標 題 トヨタ マークII・チェイサー・クレスト修理書の内容訂正のお知らせ

トヨタ マークII・チェイサー・クレスト修理書(品番 下巻62144, 1992年10月発行)の内容に誤りがありましたので訂正します。

部位 P16-332 アウターリヤビューミラー単体点検 (矢印の2箇所を訂正)

3 リミットスイッチ部導通点検 (ドアミラー)

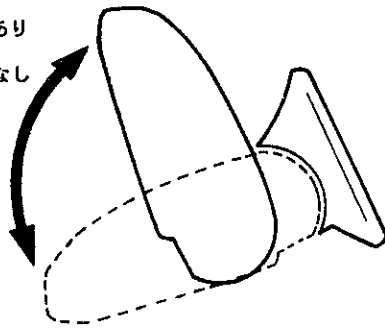
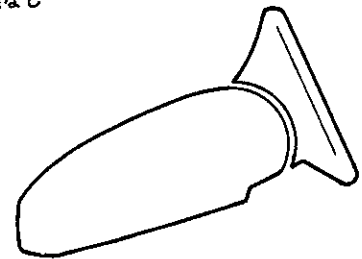
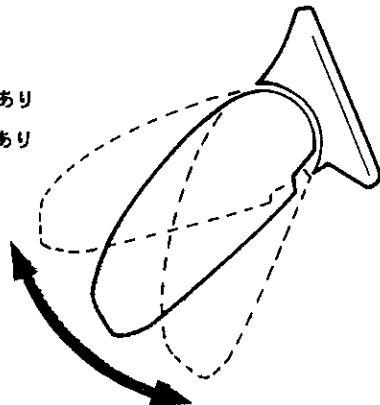
(1) ミラーボデーの各条件において、図の各端子間の導通を点検する。

条件: 走行位置より前側へ可倒

端子 F↔L_R 間……導通あり
端子 R↔L_F 間……導通なし

条件: 走行位置

端子 F↔L_R 間……導通あり
端子 R↔L_F 間……導通なし

条件: 走行位置と格納位置の間

端子 F↔L_R 間……導通あり
端子 R↔L_F 間……導通あり
